RELATÓRIO DE AUDITORIA
Nº 1/2022 - DATOS/COLES/SUBCI/CGDF

Unidade: Companhia Urbanizadora da Nova Capital e Secretaria de Estado de Saúde do Distrito Federal
Processo nº: 00480-00001076/2022-01
Assunto: Construção do Hospital Oncológico de Brasília
Ordem de Serviço: 36/2021-SUBCI/CGDF de 23/04/2021
96/2021-SUBCI/CGDF de 29/07/2021
Nº SAEWEB: 0000021937

A execução deste trabalho considerou o seguinte problema focal: *Os projetos que serviram de base à licitação das obras de construção do Hospital Oncológico de Brasília, são adequados e suficientes, segundo os normativos e as boas práticas aplicáveis?*

Figura 1.6 – Pilares PCD30, PD28 e PH4 (Juntas “CD”, “D” e “H”).

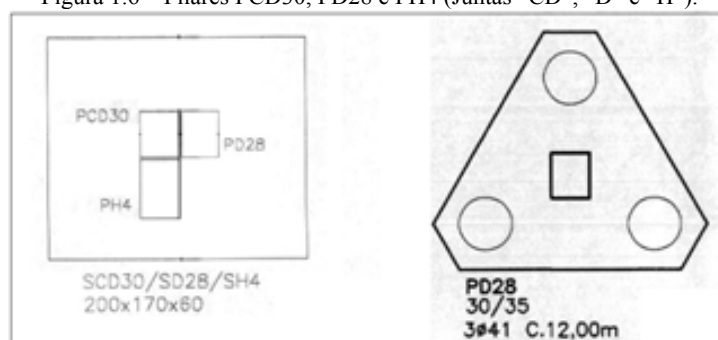
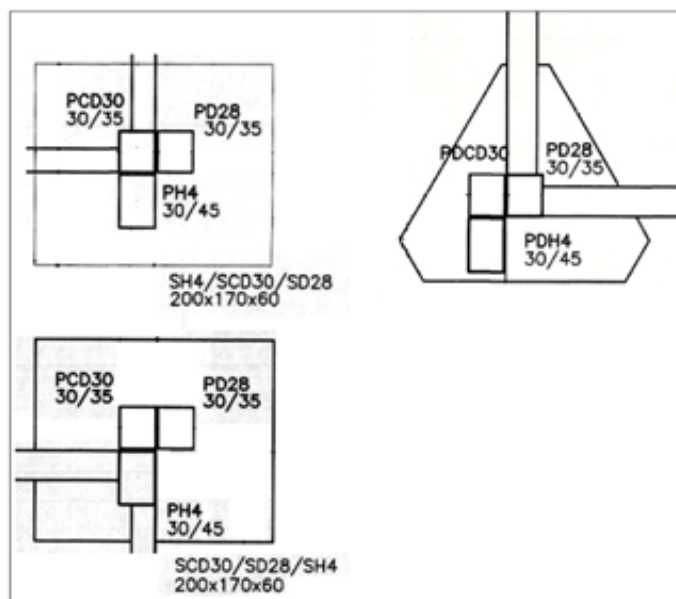
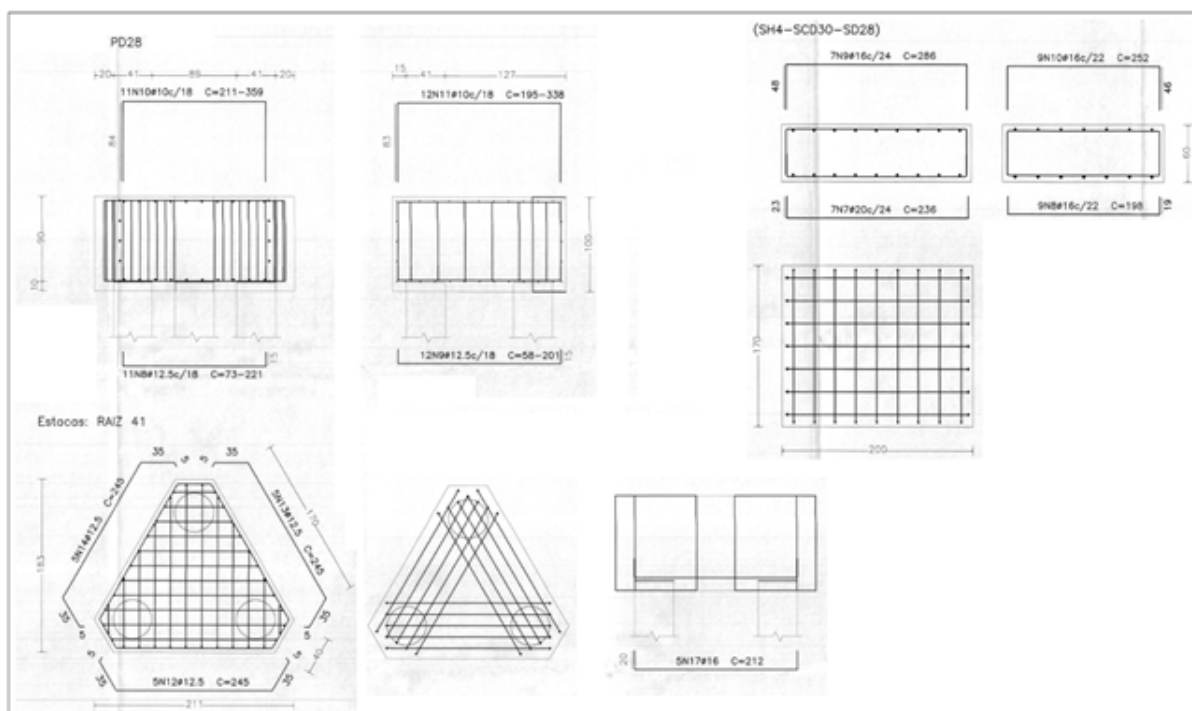
Na divisa entre as **Juntas “CD”, “D” e “H”**, constatou-se erro material decorrente de duplicidade de soluções para a fundação do conjunto composto pelos pilares **PCD30/PD28/PH4** (Figura 1.6).

Figura 1.7 – Pilares PCD17 e PD13 (Juntas “CD” e “D”).

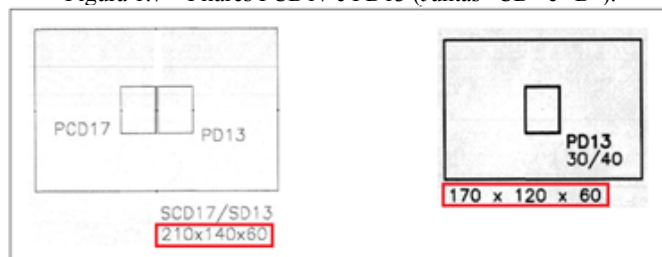
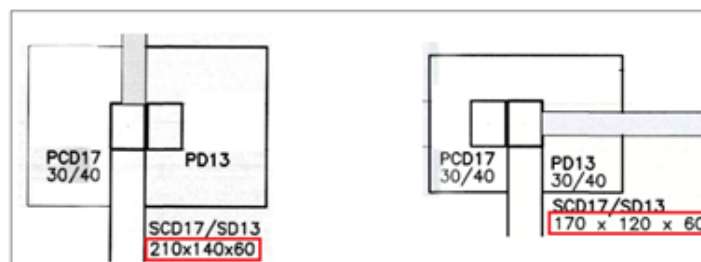
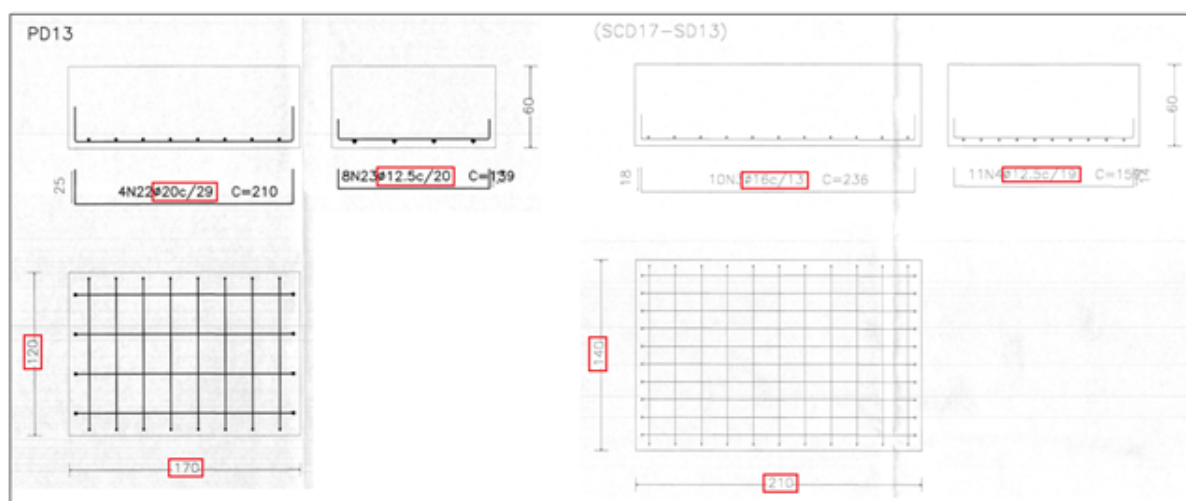
Na divisa entre as **Juntas “CD” e “D”**, constatou-se erro material decorrente de duplicidade de soluções para a fundação do conjunto de pilares **PCD17/PD13**. Apesar de ter sido adotado o mesmo gênero de fundação superficial, na espécie sapata, as fundações indicadas nas pranchas de desenho apresentam dimensões e armações distintas (Figura 1.7).

Figura 1.8 – Pilares PCD109 e PD103 (Juntas “CD” e “D”).

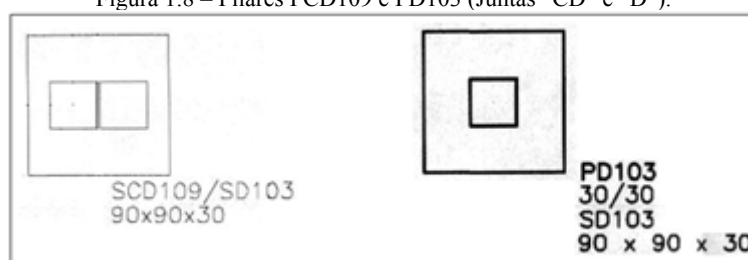
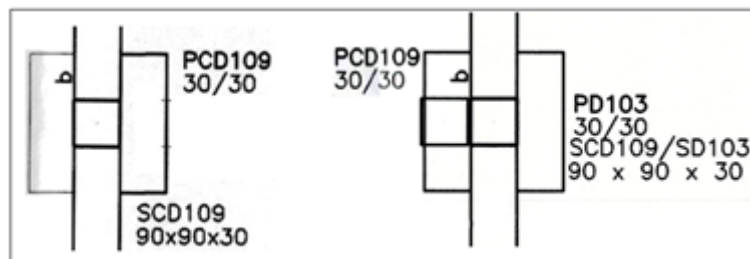
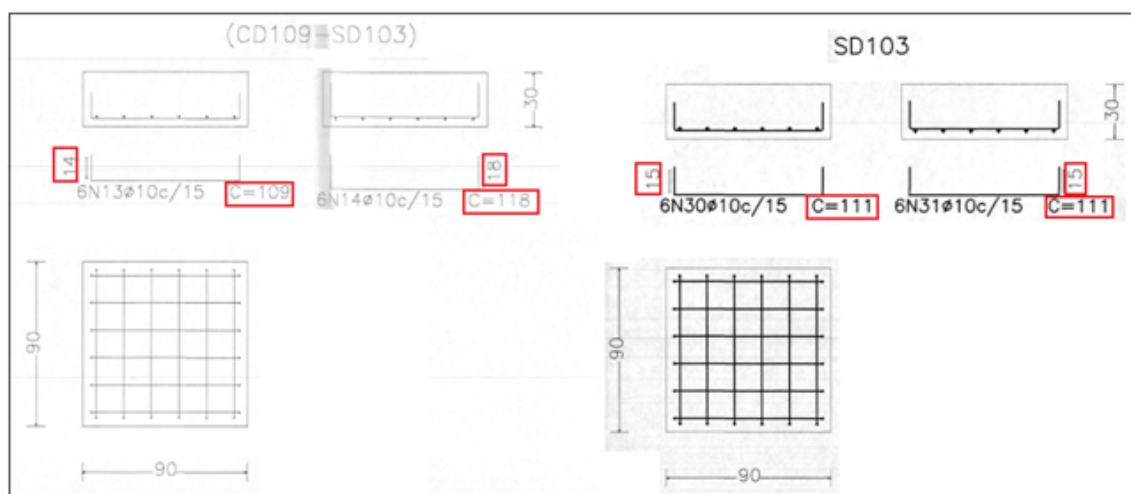
Já sob o enfoque de erro formal, cita-se o caso dos pilares de divisa **PCD109** e **PD103**, respectivamente, das **Juntas “CD” e “D”** (Figura 1.8).

Figura 1.9 – Pilares PCD1, PF40 e PFG19 (Juntas “CD”, “F” e “FG”).

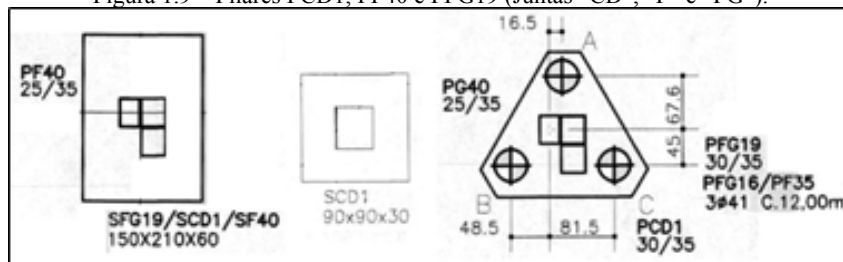
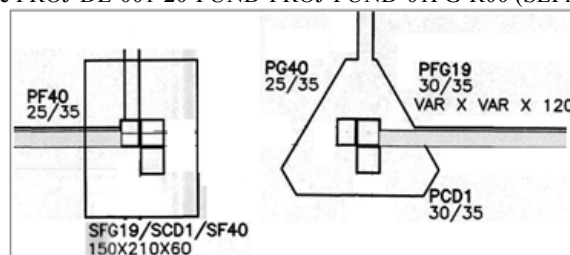
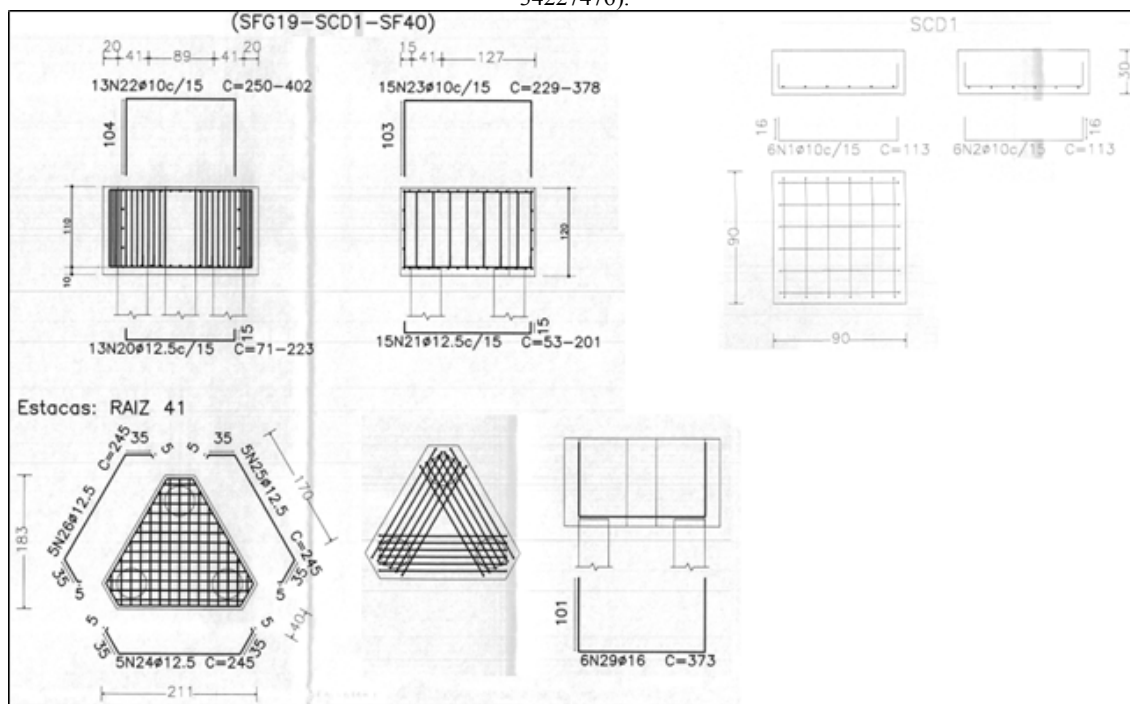
Na divisa entre as **Juntas “CD”, “F” e “FG”**, constatou-se erro material decorrente de duplicidade de soluções para a fundação do conjunto composto pelos pilares **PCD1/PF40/PFG19** (Figura 1.9).

Figura 1.10 – Pilar PCD101 (Junta “CD”).

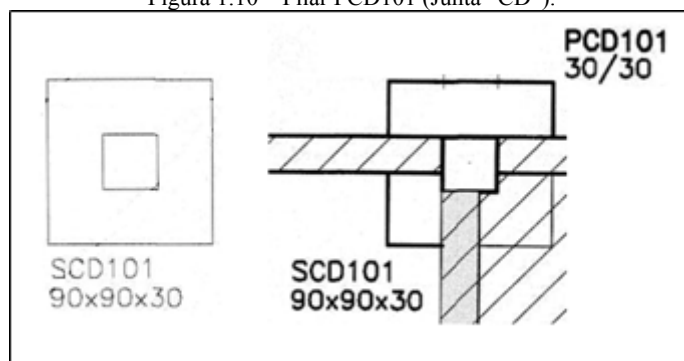
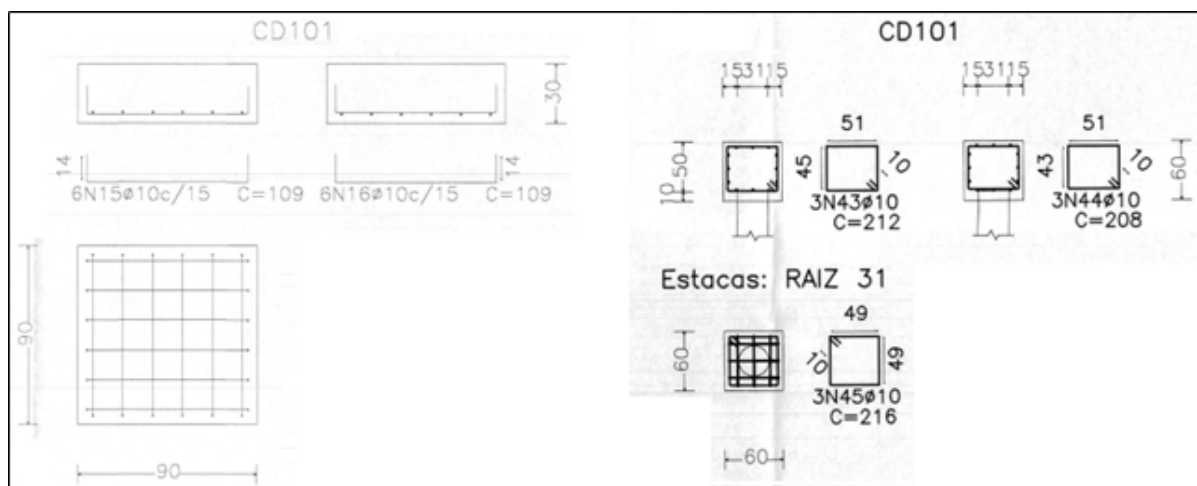
Na **Junta “CD”**, constatou-se erro material decorrente de representação gráfica nas pranchas de desenho de armações para as fundações do Pilar **PCD101** (Figura 1.10).

Figura 1.11 – Pilares PF35 e PFG16 (Juntas “F” e “FG”).

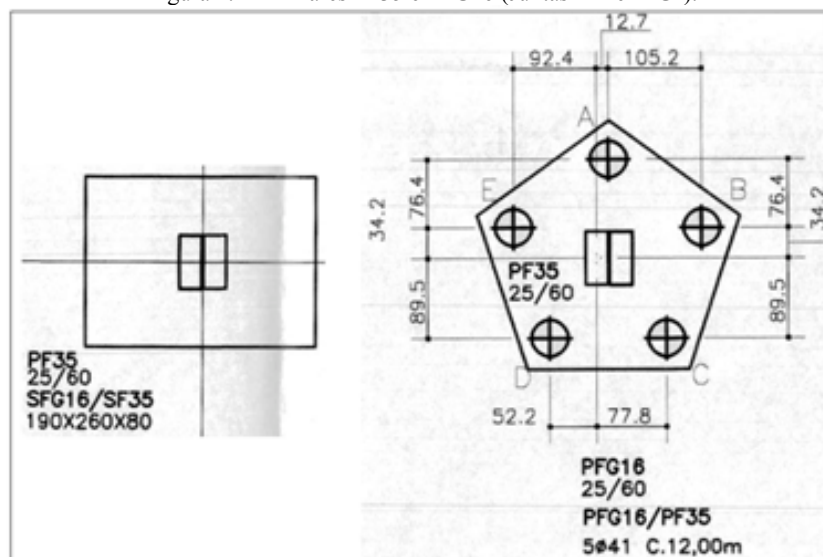
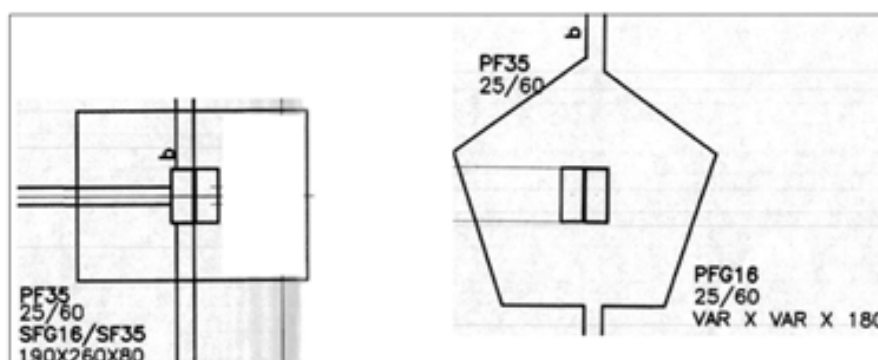
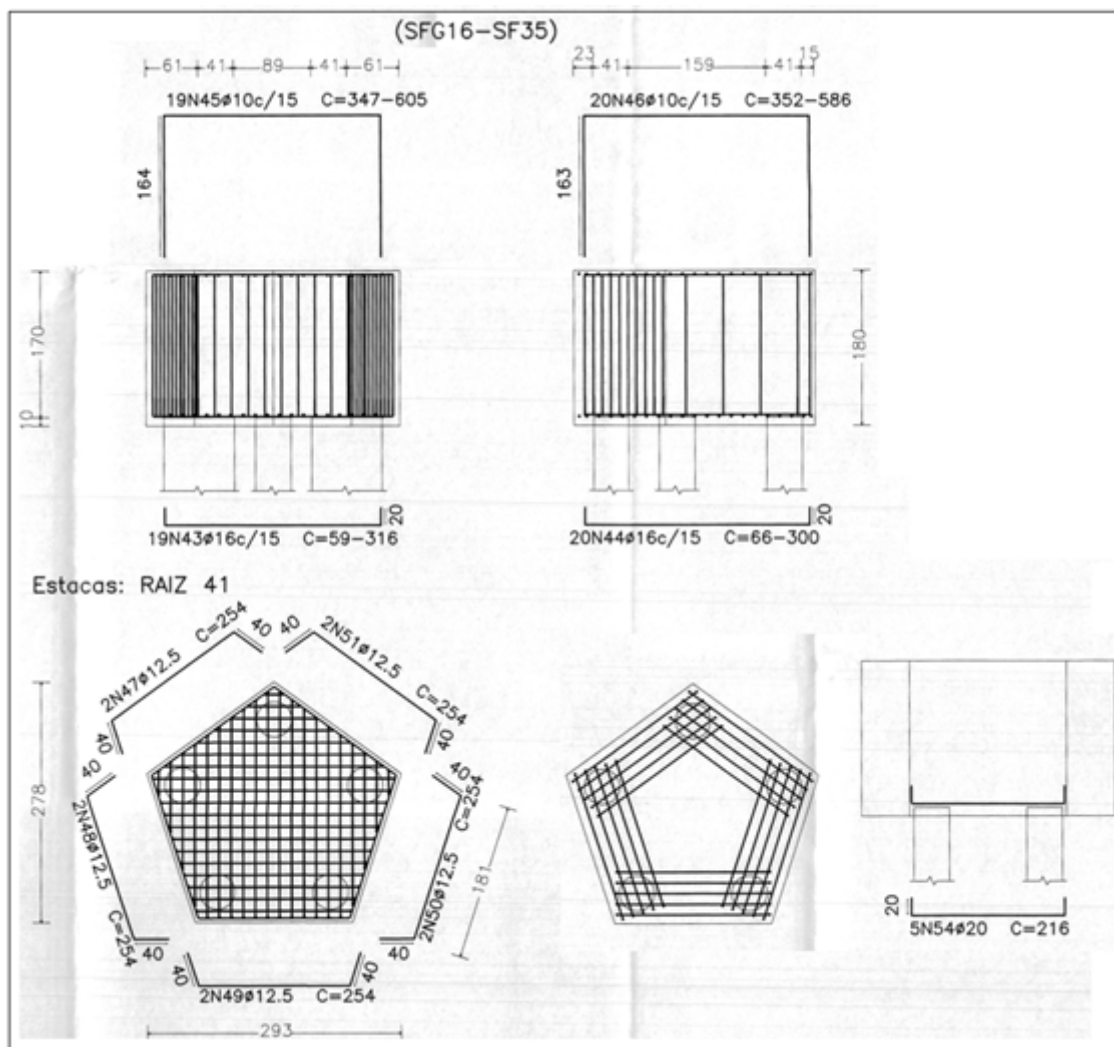
Na divisa entre as **Juntas “F” e “FG”**, constatou-se erro formal decorrente de representação gráfica nas pranchas de desenho de fundação e de fôrma para a fundação do conjunto composto pelos pilares **PF35/PFG16** (Figura 1.11).

Figura 1.13 – Vigas VAB317, VAB318 e VAB319 (Junta “AB”).

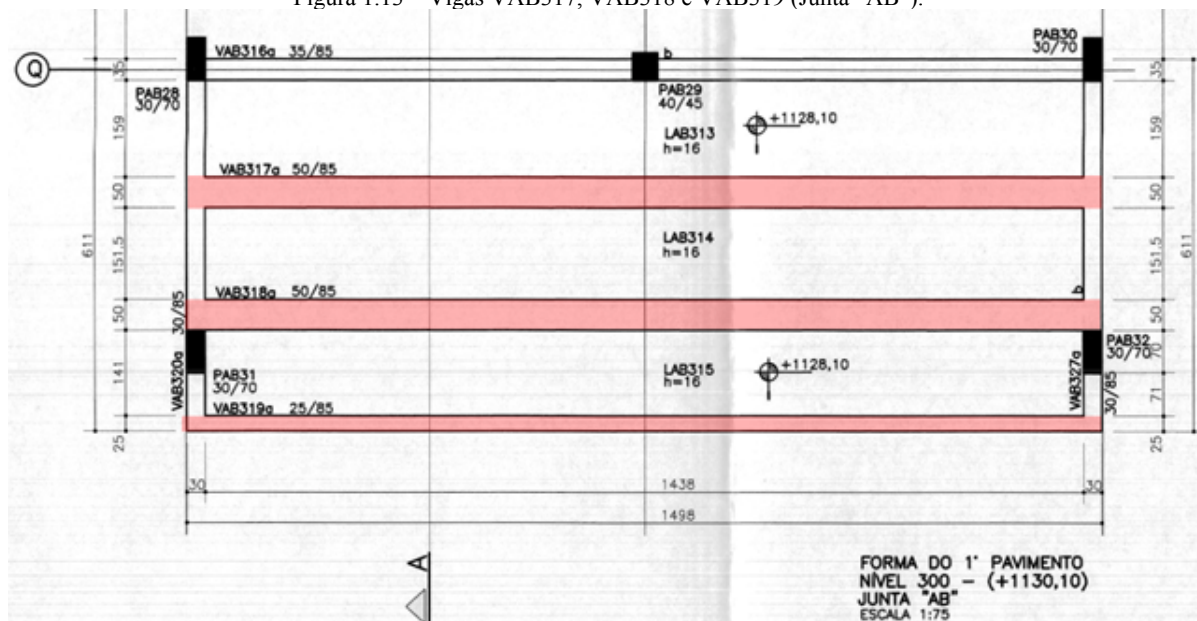
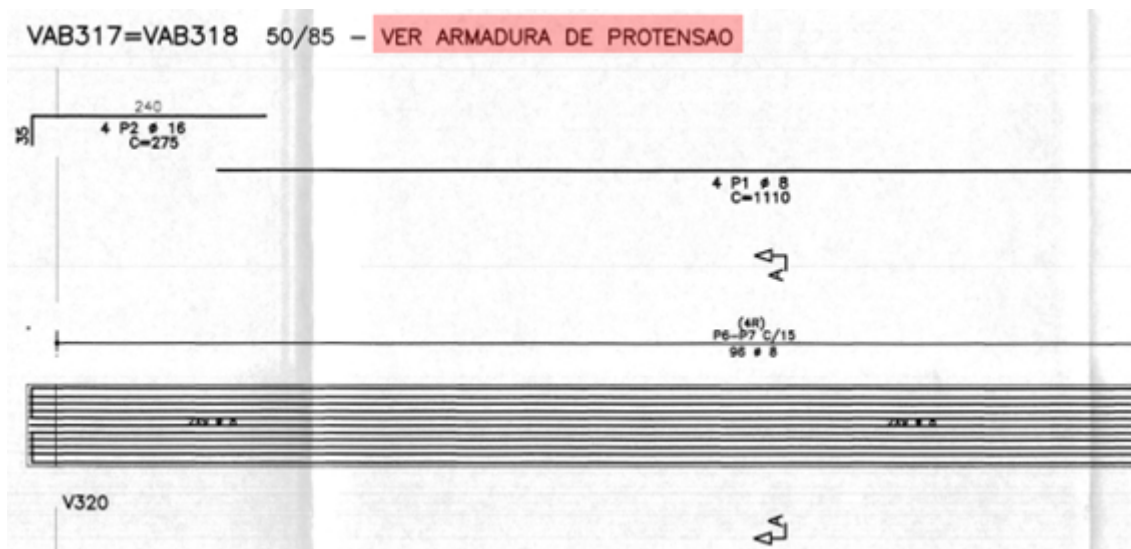
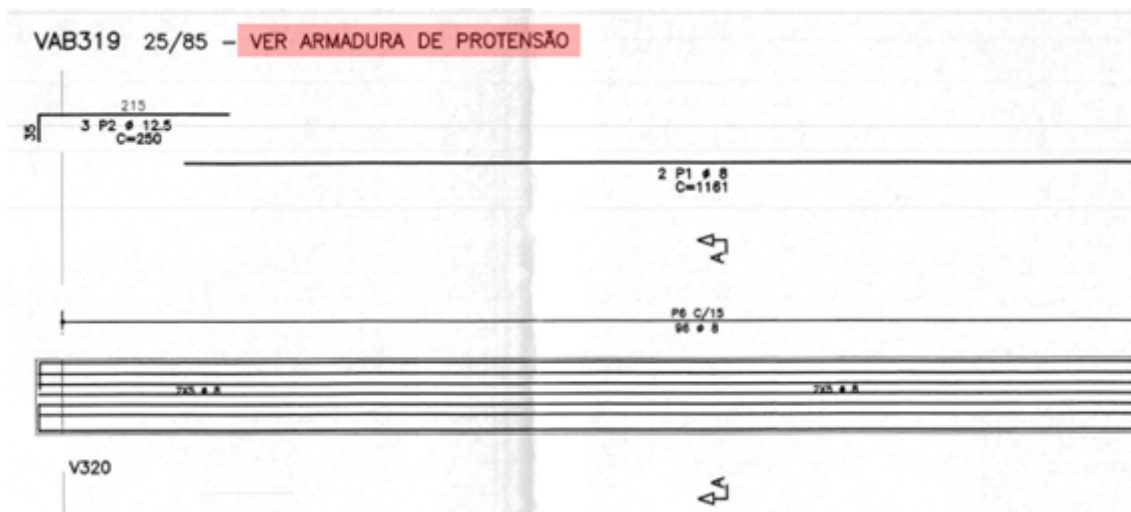
O mesmo pode ser dito em relação às vigas **VAB317**, **VAB318** e **VAB319**. De acordo com o projeto, elas deverão alojar armaduras passivas e ativas (Figura 1.13b e c), todavia, os cabos de protensão desses elementos não foram encontrados nos autos.

Figura 1.14 – Vigas VB603, VB604, VB605, VB606, VB607, VB608 e VB609 (Junta “B”).

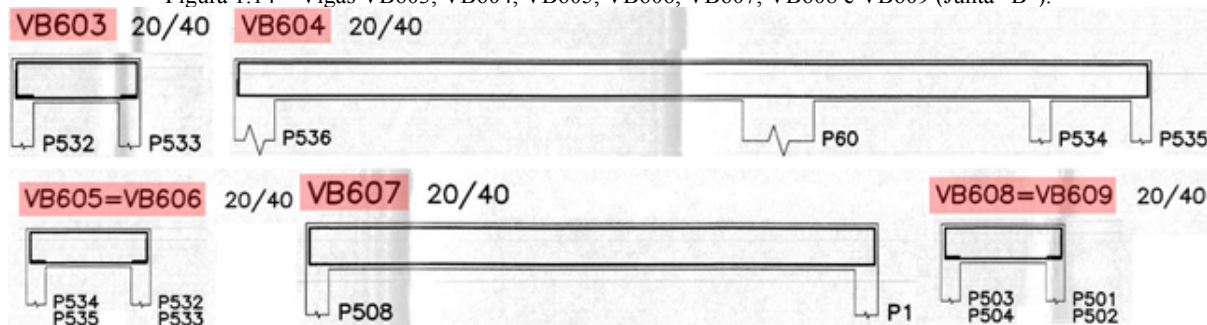
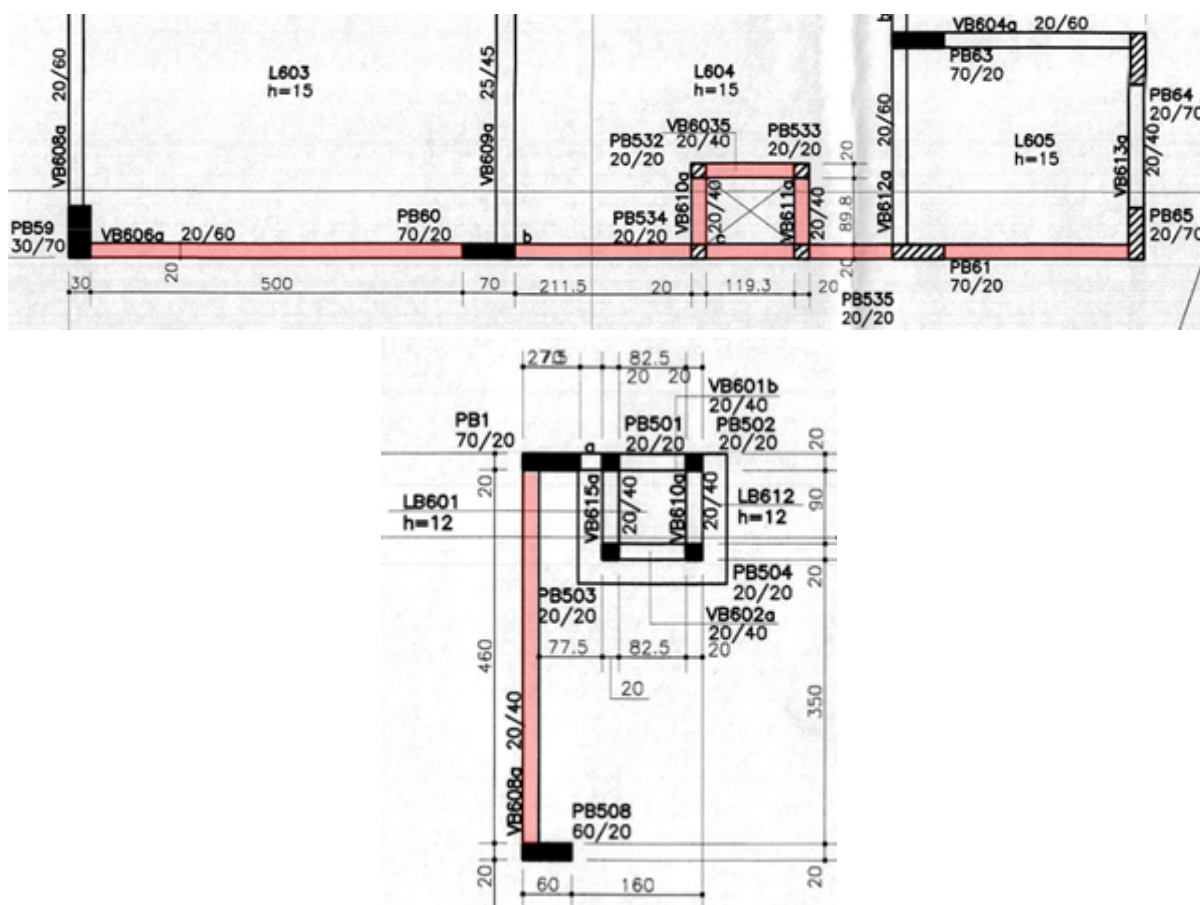
Acerca da divergência de geometria, observou-se que as vigas **VB603**, **VB604**, **VB605**, **VB606**, **VB607**, **VB608** e **VB609**, representadas na prancha de armaduras PROJ_DE_001_20_EST_ARM_VIG_PLA_27B_R00 (SEI nº 34188596) (Figura 1.14a), não possuem correspondentes exatos na prancha de fôrma da platibanda superior PROJ_DE_001_20_EST_FOR_PLAT_07B_R00 (SEI nº 34187700) (Figura 1.14b). Explica-se na sequência das figuras.
